*Ministero dell' Ambiente  
e della Sicurezza Energetica*

Oggetto: [ID: 11178] Modifica al progetto di “Adeguamento alle norme in materia di sicurezza dei luoghi di lavori nonché la razionalizzazione dell’accessibilità dell’area portuale industriale di Genova Sestri”. Valutazione preliminare ai sensi dell’art. 6, comma 9, del D.Lgs. 152/2006 e ss.mm.ii. Nota tecnica.

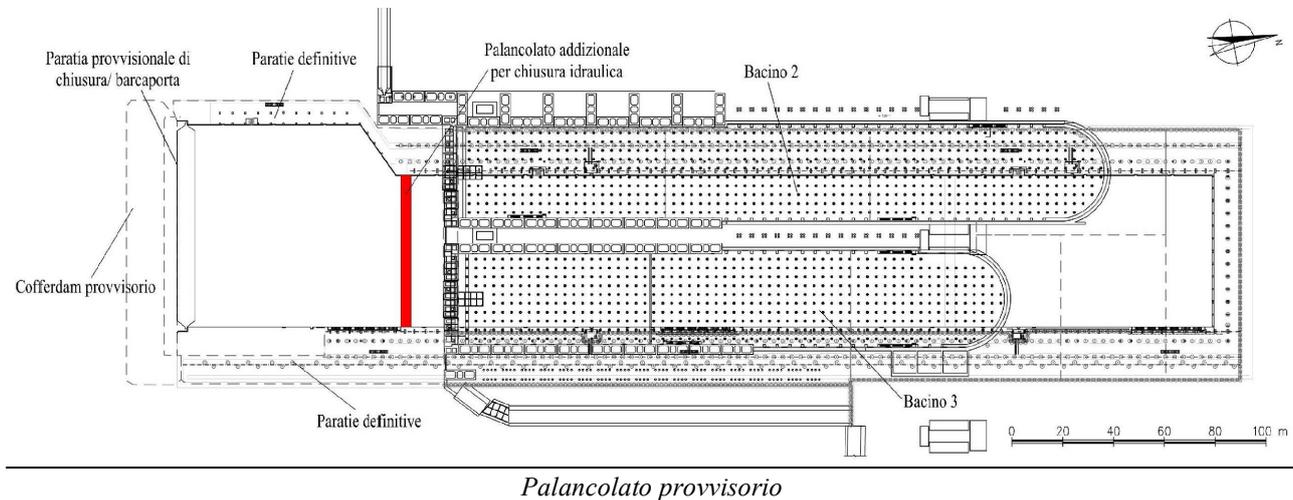
- a Sud da una paratia provvisoria di chiusura, costituita da pareti combinate in tubi metallici a lunghezze variabili e palancole in acciaio – opera prevista nel PFTE;
- a Nord da un palancolato al limite degli odierni bacini 2 e 3 (opera provvisoria) – opera parte della presente proposta di modifica.

- visto che la realizzazione del palancolato provvisorio sottrae una superficie di specchio acqueo non prevista dal PFTE, e che il progetto di realizzazione del palancolato non è stato adeguatamente descritto;
